# 図-3 格納容器再循環サンプスクリーン取替工事

## 工事概要

### 系統概要図

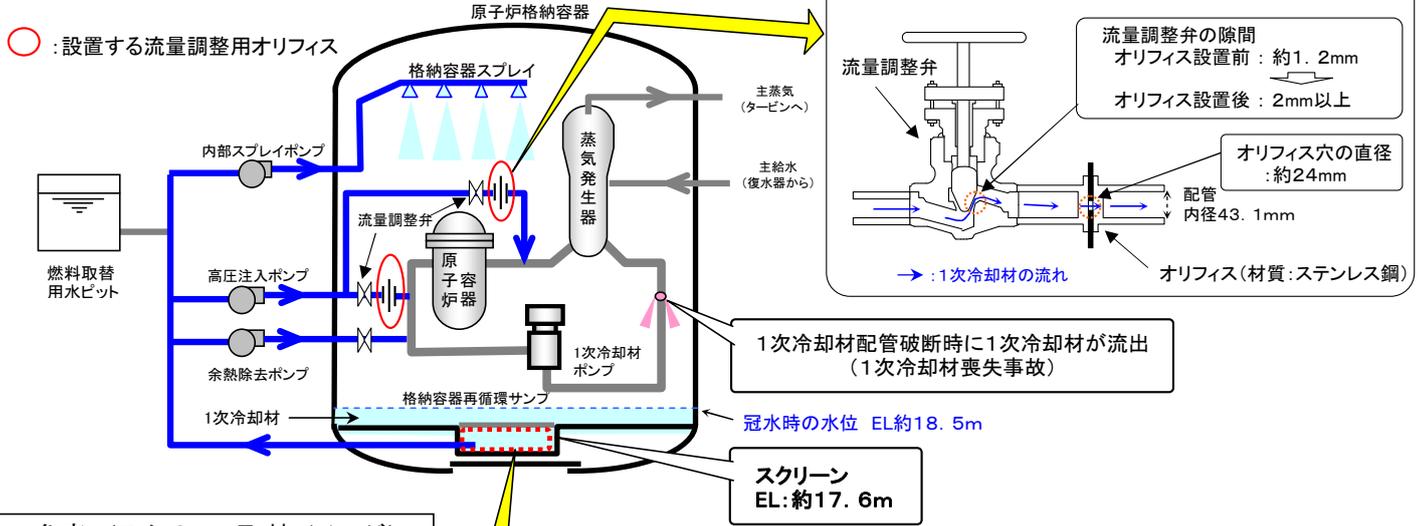
1次冷却材喪失事故時に格納容器再循環サンプスクリーンが異物混入により機能低下することを防止する観点から、スクリーンの表面積をより大きいものに取り替える。また、同スクリーンを通過した異物が流量調整弁で閉塞しないよう開度(隙間)を大きくするため、流量調整用オリフィスを設置する。

項目	工事前	工事後(イメージ)
再循環サンプスクリーンの概要図	<p>平面図</p> <p>原子炉容器</p> <p>壁</p> <p>スクリーン</p> <p>断面図</p> <p>1次冷却材の流れ</p> <p>内部スプレイポンプへ 余熱除去ポンプへ 高圧注入ポンプへ</p> <p>1次冷却材</p>	<p>平面図</p> <p>原子炉容器</p> <p>壁</p> <p>スクリーン</p> <p>断面図</p> <p>1次冷却材の流れ</p> <p>内部スプレイポンプへ 余熱除去ポンプへ 高圧注入ポンプへ</p> <p>*: 新型スクリーンは複数のモジュールで構成されている</p>
スクリーンの概要	<p>スクリーンの写真</p> <p>スクリーン拡大図</p>	<p>スクリーンの写真</p> <p>スクリーン拡大図</p> <p>【モジュール1基の大きさ】 大きさ: 高さ約0.8m、幅約1m、奥行き約1m 多孔板15枚、多孔板1枚の面積約1.3m<sup>2</sup></p> <p>ヘッドカバー</p> <p>ろ過穴</p> <p>約2.5cm</p> <p>約1.4cm</p> <p>多孔板 (テイク)</p> <p>約35cm</p> <p>約60cm</p> <p>コアチューブ</p>
ろ過穴	縦 約3.0mm × 横 約3.0mm	直径 約1.7mm
全体の表面積	約16.1m <sup>2</sup> × 2	約379m <sup>2</sup> × 2
材質	ステンレス鋼	ステンレス鋼
